改善箇所説明図②

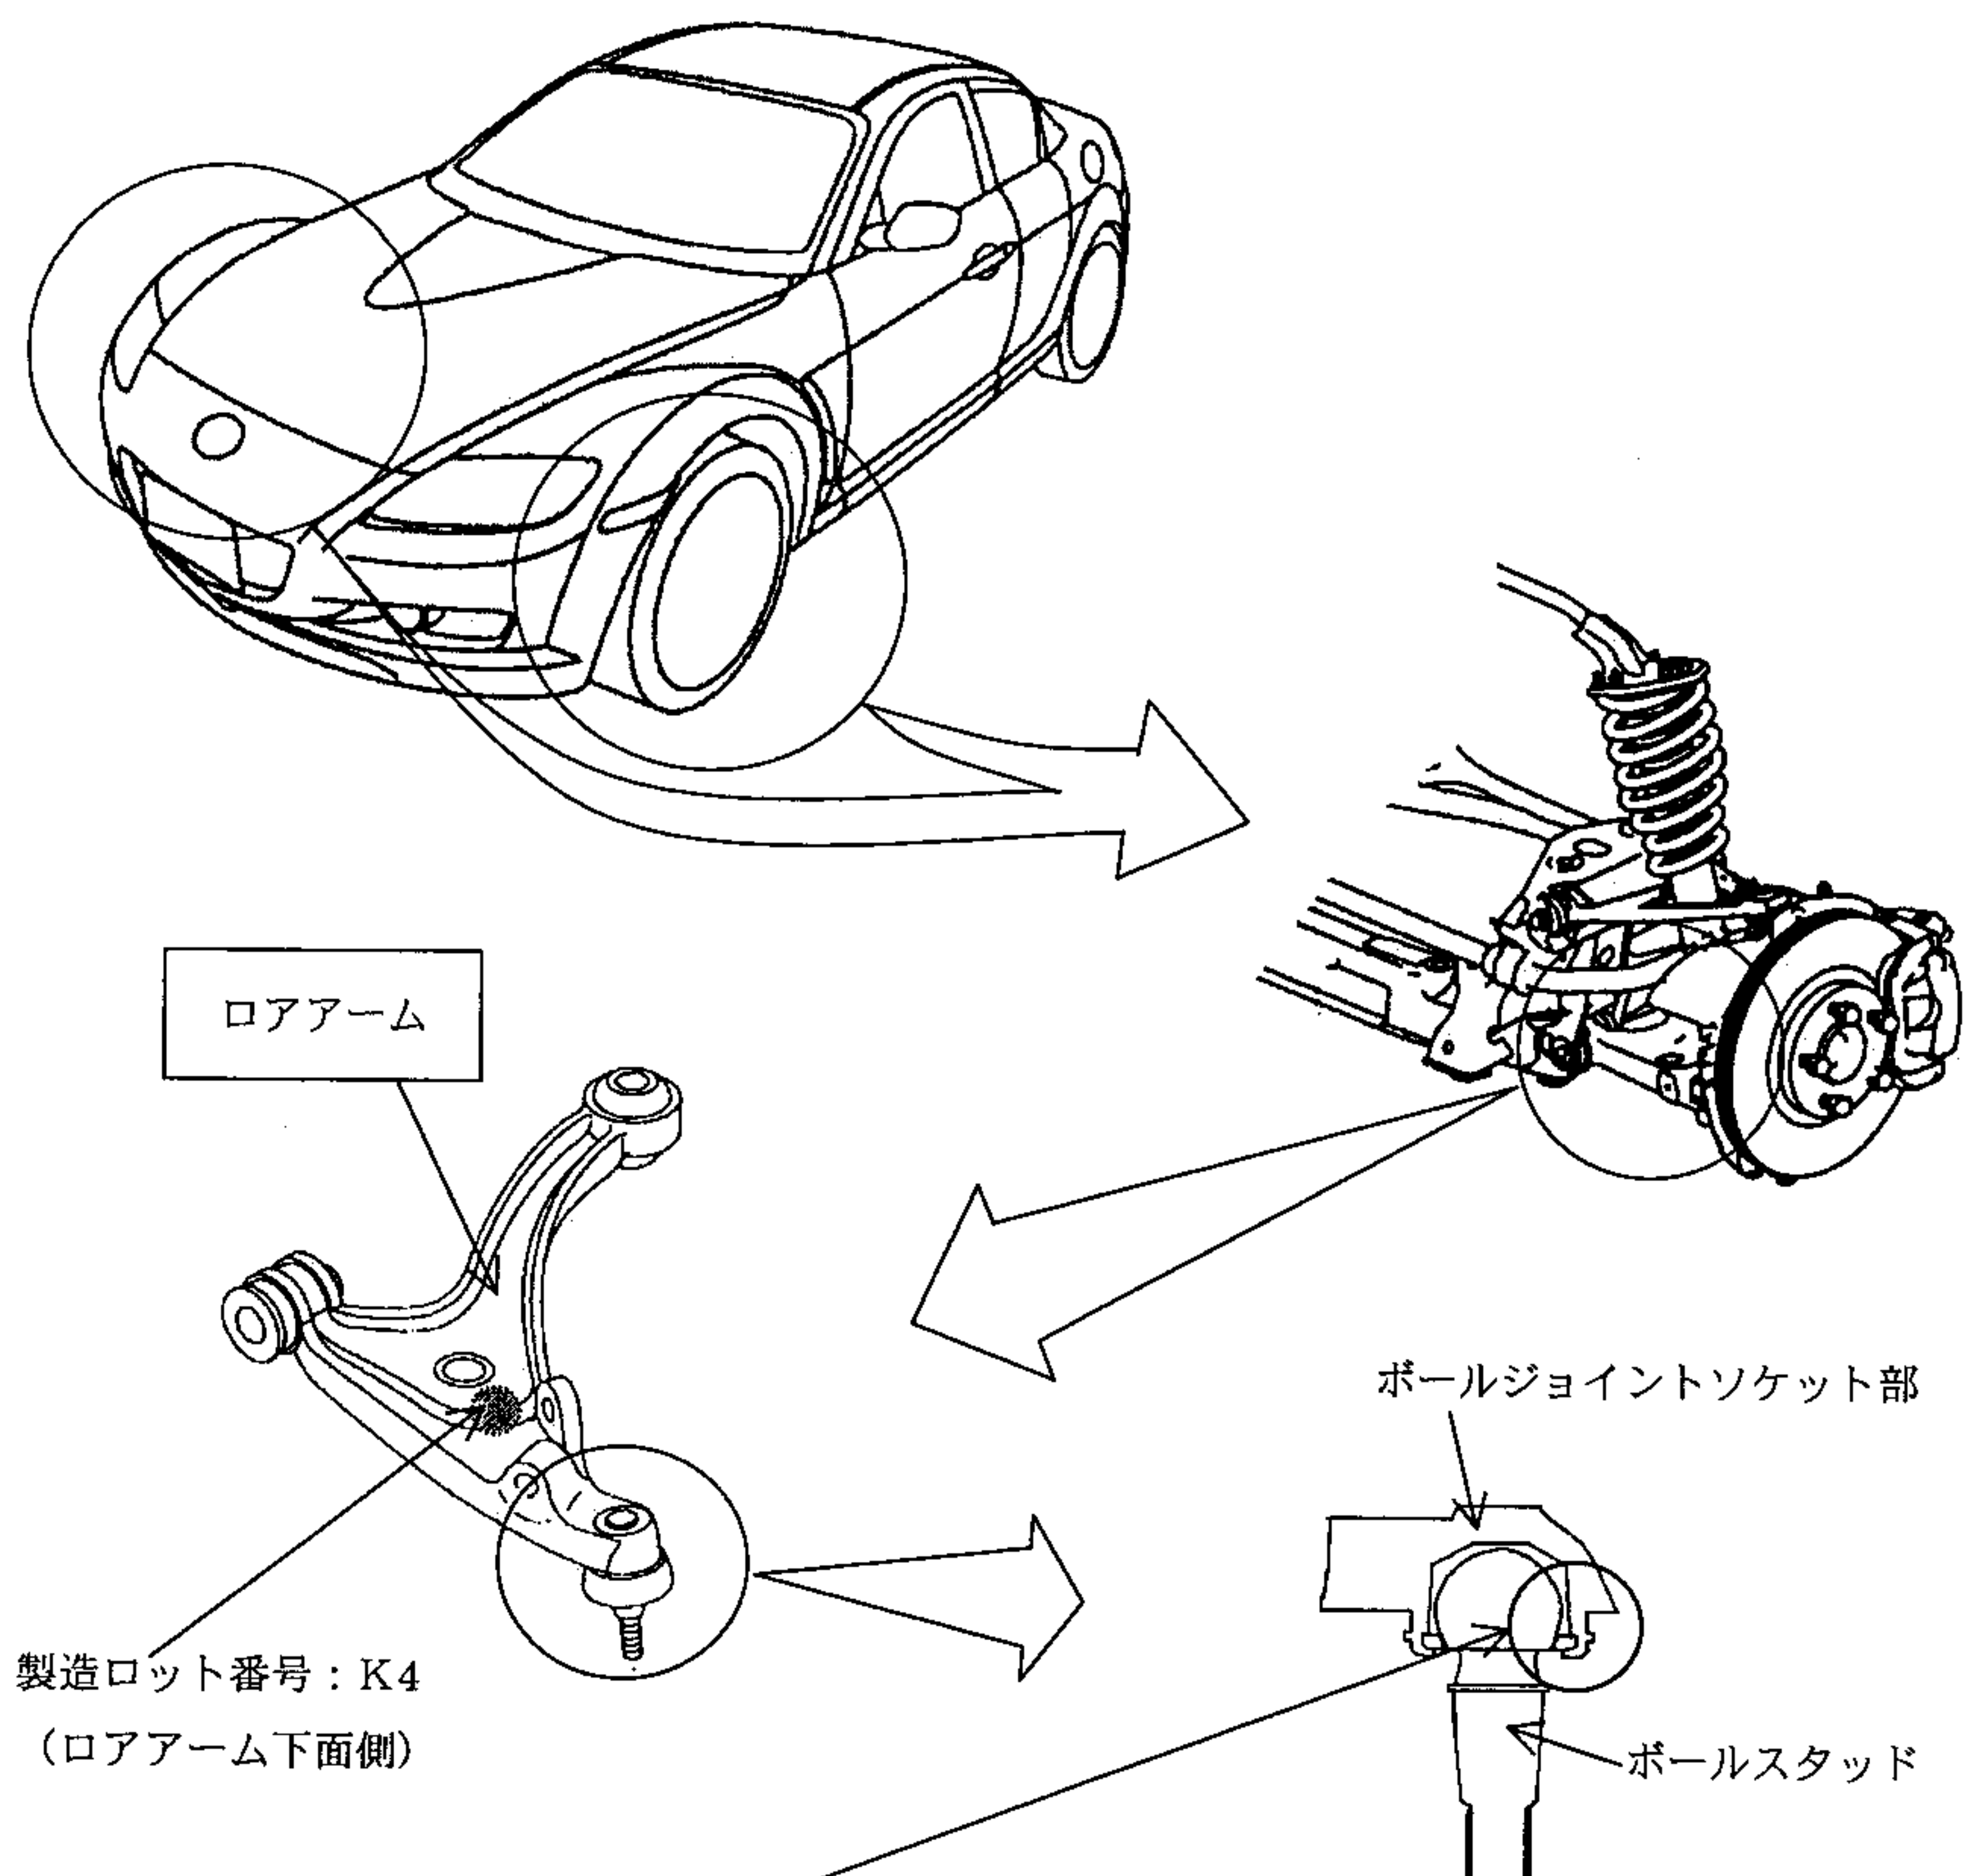
基準不適合発生箇所

前輪緩衝装置において、不適切な鍛造工程により製作されたロアアームが組み付けられたため、当該ロアアームのボールジョイントソケット部に亀裂が発生したことがある。そのため、サーキットでのコーナリング走行時等に、内輪が段差を乗り越えたり、急操舵、急制動を行った場合、ボールジョイントソケット部からボールスタッドが外れ、走行不能となるおそれがある。

改善の内容

全車両、ロアアームの製造ロット番号を点検し、該当するものは当該ロアアームを良品と交換する。

識別：左側フロント・サスペンション・タワー・バーのプレートに黄色ペイントを塗布する。
